MPE720 改善項目・不具合修正変更

MPE720 Ver5.37 Ver5.38 の機能追加・改善項目は次のとおりです。

No2. MP2310 機種追加

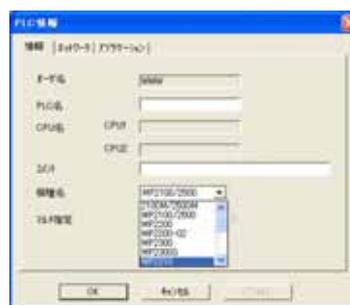
新規コントローラである MP2310 を追加しました。

新規機種追加により、以下の項目を追加しました。

- シーケンスプログラム機能の追加
- プログラム制御機能である M-executor の追加
- 100M イーサネット機能を有する 218IFA の追加
- SVB のスレーブ同期機能対応
- バッテリーバックアップ対応表データ領域対応
- オプションスロットは 3 スロットを有します

No3. タスクマネージャのデフォルト表示

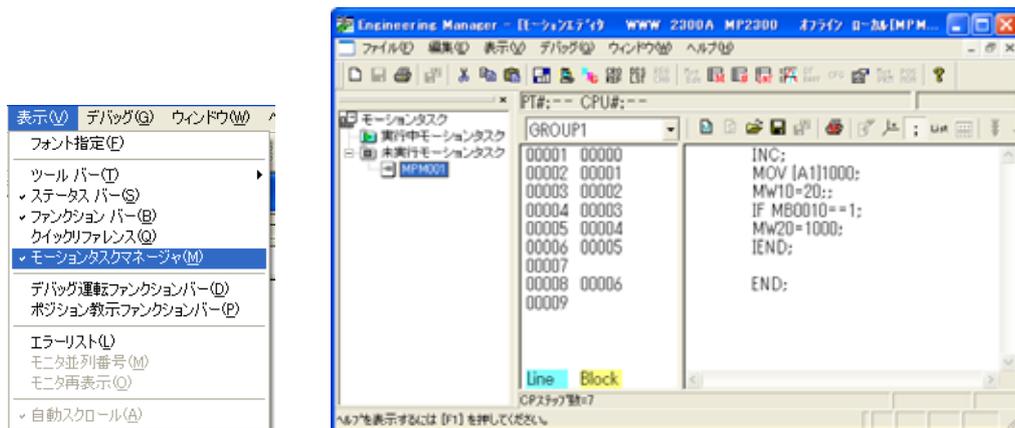
モーション機能の使い勝手向上のため、新規インストールを行った際にはモーションタスクマネージャがデフォルトで有効になるようにしました。

- 1) 実行中モーションタスク / 未実行モーションタスクの表示
- 2) デバック運転時のタスク状態表示、デバック操作
- 3) タスクのアラーム情報の表

No7. 新規モーション命令追加

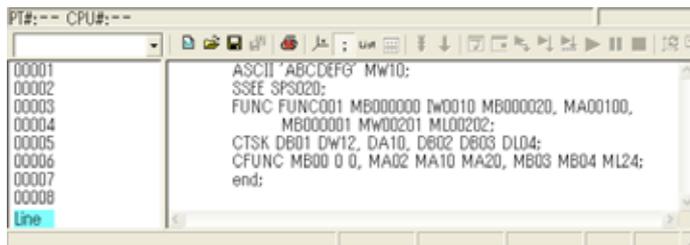
MP2000 シリーズ用のモーション命令として ASCII / SSEE / FUNC / C-TSK / C-FUNC 命令を新規に追加しました。

ASCII : 指定レジスタに ASCII 文字列を設定する

SSEE : シーケンスサブプログラムを呼び出す

FUNC : シーケンスプログラム上から関数関面呼び出し

C-TSK : C 言語タスクの呼び出し

C-FUNC : C 言語関数の呼び出し

No9. 通信プロセスの VersionUP

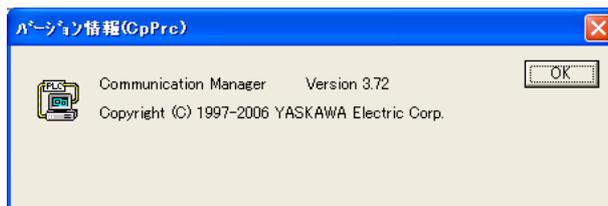
通信プロセスを Ver.3.72 にバージョンアップしました。

- PP コマンド再送要求仕様修正
- シーケンスプログラムの R/W 対応
- 通信ログデータの仕様変更（ログ出力しない）
- 通信プロセスの Ethernet(LP)対応

なお、通信プロセスに高速イーサネット用のポートとして Ethernet(LP) を追加しました。本ポートは MP2300S/MP2310 の内蔵 218IFA モジュール、もしくは 218IF-02 の 218IFB モジュールでのみ使用可能です。

- ・既存の通信ポートである CP218 ポートと Ethernet(LP)ポートを同時に使用してコントローラにアクセスした場合は動作保障できません。
- ・本通信ポートは高速イーサネット専用のポートですので、既存の 218IF-01 モジュールでは使用することができません。218IF-01 と共存させる場合は CP218 ポートを用いて接続するようにしてください。

No11. モーションパラメータの表示名称変更

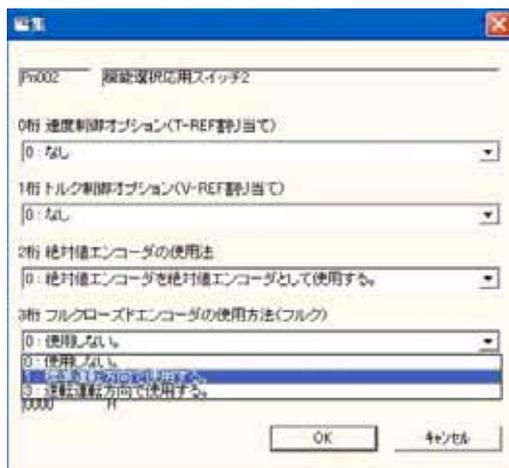
SGDS サーボの Pn002 : nible3 の表記を修正しました。

No12. モーションタスクマネージャの改善

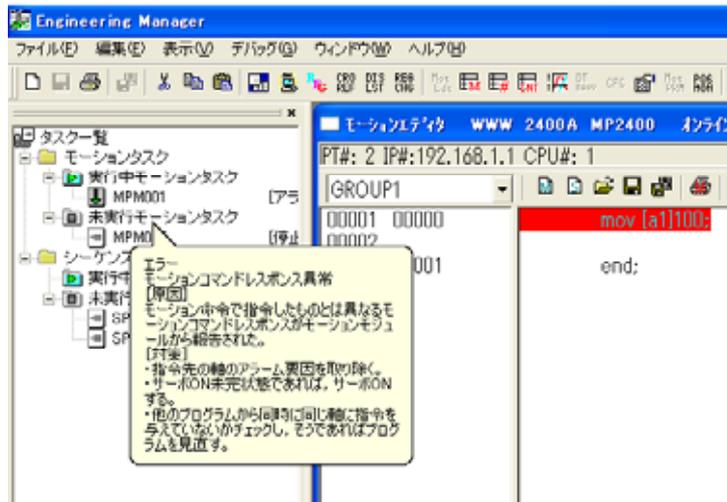
モーションタスクマネージャにおいて、モーションプログラムの実行中エラーが発生した際に、ツリーにマウスを移動させるとエラー内容と対策をバルーンヘルプで表示するようにしました。

No13 不要パケットの比較対象からの取り外し

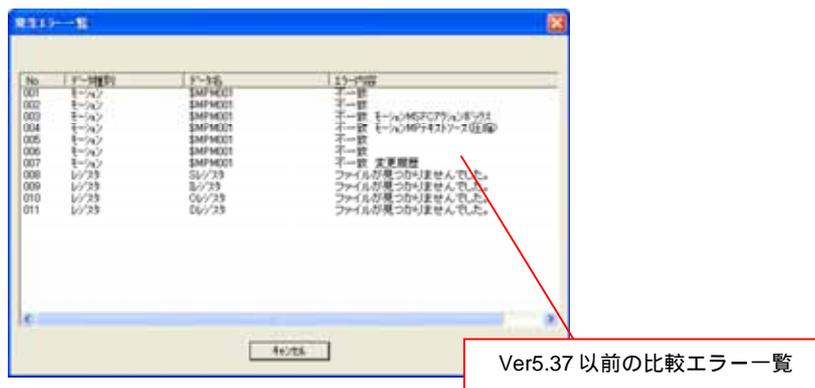
モーションプログラムの比較を行う際に、プログラム中の不要パケットの比較を行っていたため、内容が不明なエラーが比較結果に報告されることがありました。このため不要なパケットを比較対象から外すようにしました。

No14. 運転制御パネル

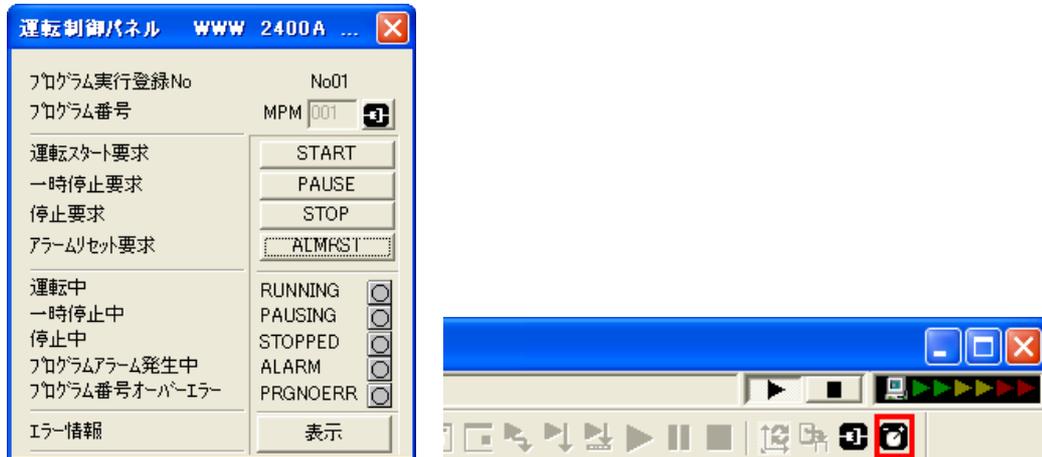
MP2300S / MP2310 において、作成したモーションプログラムを簡単に運転することができる運転操作パネルを追加しました。

プログラム実行登録画面と併用することで、次の3手順でプログラムの運転を行うことが可能となります。

- 1) モーションプログラム / シーケンスプログラムを作成します。
- 2) プログラム実行登録画面を起動して作成したプログラムを登録します。
- 3) 運転制御パネルを起動して、モーションプログラムを実行します

シーケンスプログラムの場合は、2) の操作を行った時点で実行が開始します。

No15. プログラム実行登録画面の追加

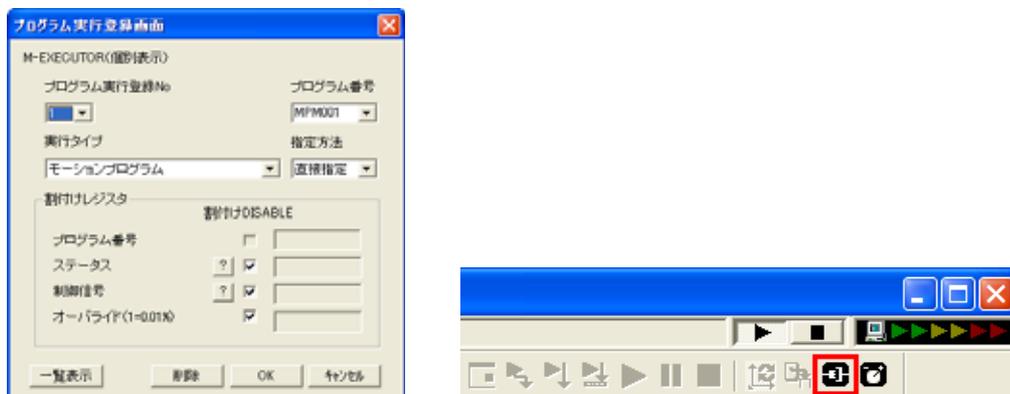
MP2300S / MP2310 において、実行するモーションプログラム / シーケンスプログラムを簡単にシステムに登録できる機能に追加しました。

No18. クイックウォッチ対応

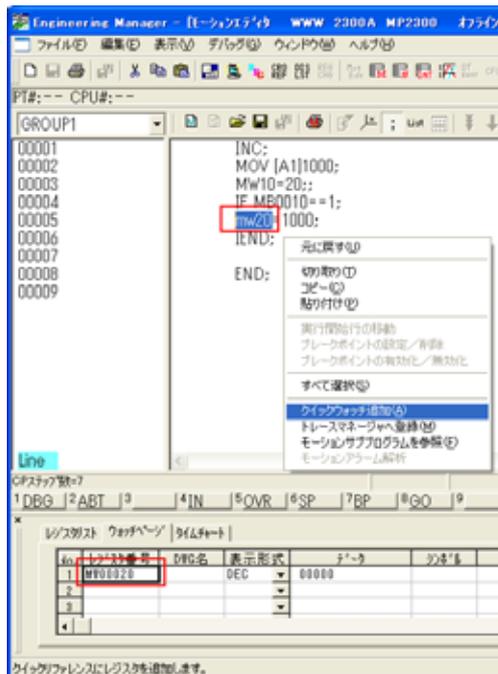
モーションエディタ上のポップアップメニューの「クイックウォッチ登録」を有効にしました。クイックリファレンスのウォッチページが選択されている場合、本項目が有効となります。

モーションエディタ上でレジスタを選択し、「クイックウォッチ登録」を実行すると、選択したレジスタがウォッチページに登録されます。

No19. オンラインモニタのデフォルト有効化

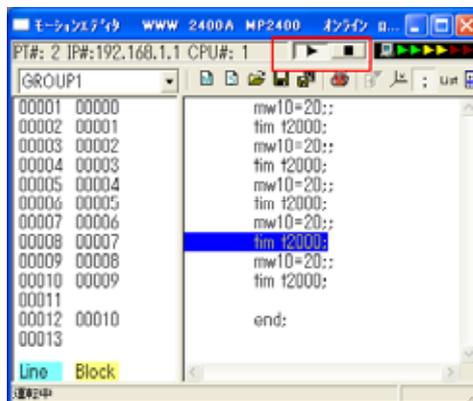
オンライン時のモーションエディタのモニタ機能をデフォルトで有効にしました。

モーションサブプログラムについては、「タスクの設定」を行わなければモニタが実行されません。

No21. モーションアラーム解析画面の追加

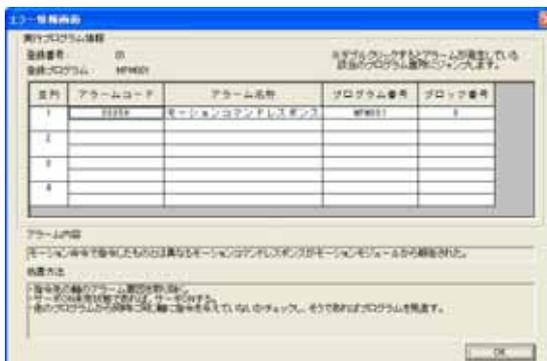
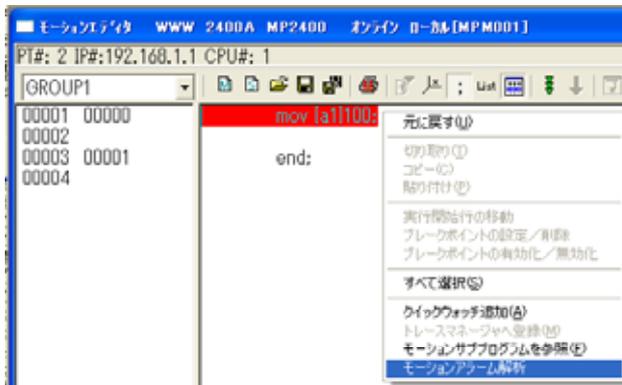
モーションプログラム実行時に発生したエラー解析機能を追加しました。
プログラム実行時に発生したアラームのトラブルシュートを容易に行えます。

本機能は MP2000 シリーズ使用時のみ有効な機能です。

No22. グループ定義名称チェック追加

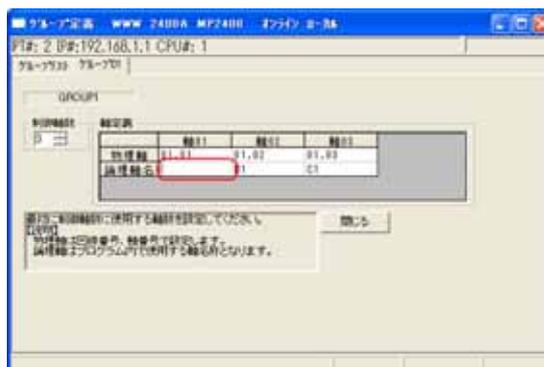
グループ定義で論理軸名称として現在設定できる名称のうち、以下のものは入力を禁止するようにしました。

- ・全角スペースの入力禁止
- ・2BYTE コードの入力禁止
- ・文字列設定無し

No23. MSEE/SSEE 命令での使用可能レジスタ制限

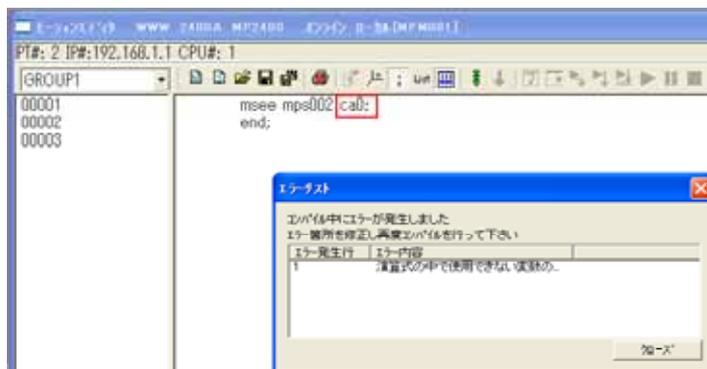
モーシヨンプログラム、シーケンスプログラム内で使用する MSEE/SSEE 命令でアドレス指定を行う際に C レジスタを指定禁止にしました。

No25. サーボパックパラメータ警告表示不具合

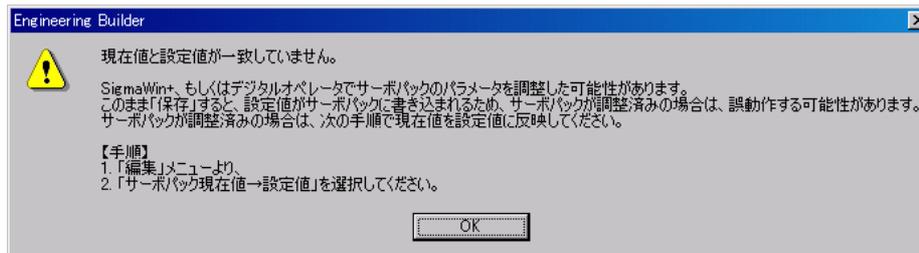
オンラインでサーボパックパラメータ画面を開く際に、現在値と設定値が異なっている場合は警告表示を行うようにしています。しかしサーボパックの軸切り替え操作を行った場合は一度警告メッセージを表示されると、その後は警告メッセージが表示されていないため、軸切り替え時にも表示を行うようにしました。

No29. クイックウォッチのメニュー操作不具合

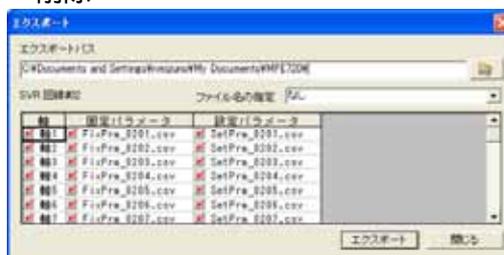
クイックウォッチとモーションパラメータ画面を開いた状態で、クイックウォッチの追加、削除を実行するとモーションパラメータインポート機能が起動してしまっていたため、修正しました。

No30. 複数の CPU に同時ログオン状態での FLASH 保存

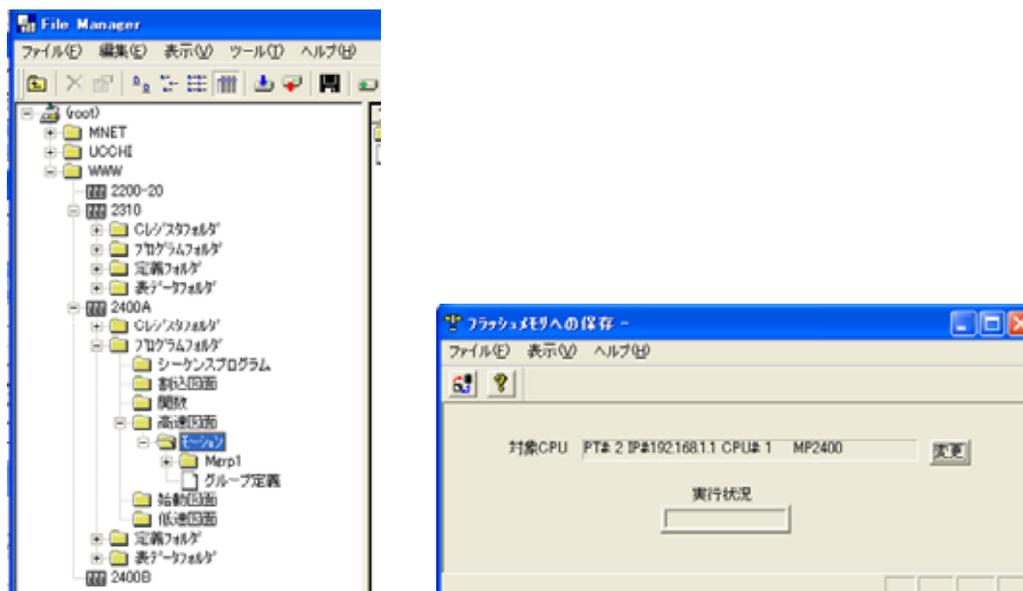
複数の CPU に同時ログオン状態での FLASH 保存実行時、ファイルマネージャ上のフォーカス位置によって正しくコントローラ情報が取れないことがありました。このため、オンラインで複数の PLC フォルダにログオンしている場合、FLASH 保存をしようとするコントローラとは異なるコントローラに FLASH 保存が行われることがあったため、これを修正しました。

No32. モーションプログラムのトレース不具合

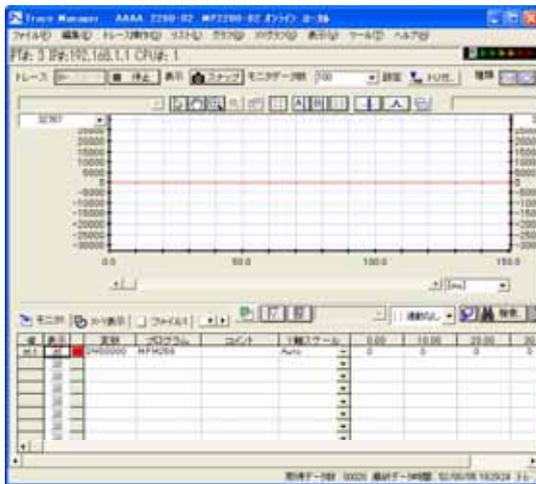
モーションプログラムのデータトレースを実行する際に、プログラム番号が MPM / MPS256 になっていると、データトレース定義保存時に失敗していたため、これを修正しました。

No34. LHA32 最新版で転送不能不具合

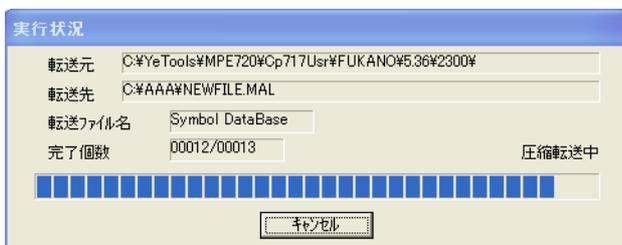
最新の LHA を使用環境にインストールした場合、MPE720Ver5.37 以前では、以下のようなエラー画面が表示され転送が失敗してしまうため、これに対応しました。

No35. アプリケーションコンバータ使用時、「関数入出力」データが図面にゴミデータとして残る

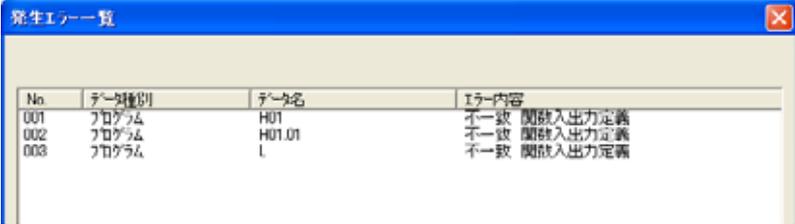
MP720Ver5.37 以前の環境でアプリケーションコンバータを使用する際に、変換元の PLC フォルダに関数と図面が混在していると、変換された図面に「関数出力定義」データがゴミとして残る問題がありました。この状態で図面の比較操作を行うと、操作によっては「不一致 関数入出力定義」が発生することがあるため、アプリケーションコンバートを実行してもこのようなデータが残らないように対策しました。

ただし、MPE720Ver5.37 以前の環境で、すでにアプリケーションコンバートを実行済みのデータについては、すでに図面に「関数入出力定義」が残っている可能性があります。コントローラ動作としては影響ありませんので無視してご使用ください。

No36. モーションプログラム作成時「プログラム作成エラー」発生不具合

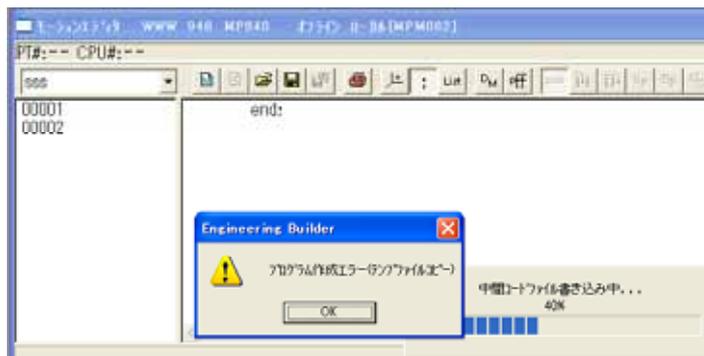
MP900 シリーズでモーションプログラムを作成する際に、使用環境によってはプログラム作成エラー（テンプファイルコピー）が発生する事があったため、これに対応しました。

No37. *****I/O の設定サイズチェック不良

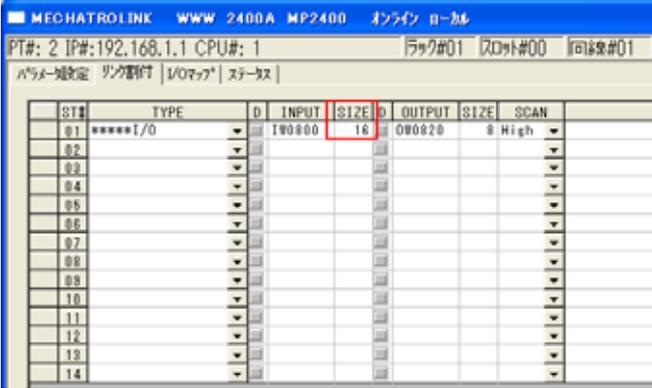
*****I/O のレジスタ割り付けサイズの上限として、MECHATROLINK (17byte モード) 選択時は 8word まで、 MECHATROLINK (32byte モード) 選択時は 16word までとなります。このため仕様に合わせて入力サイズを変更しました。
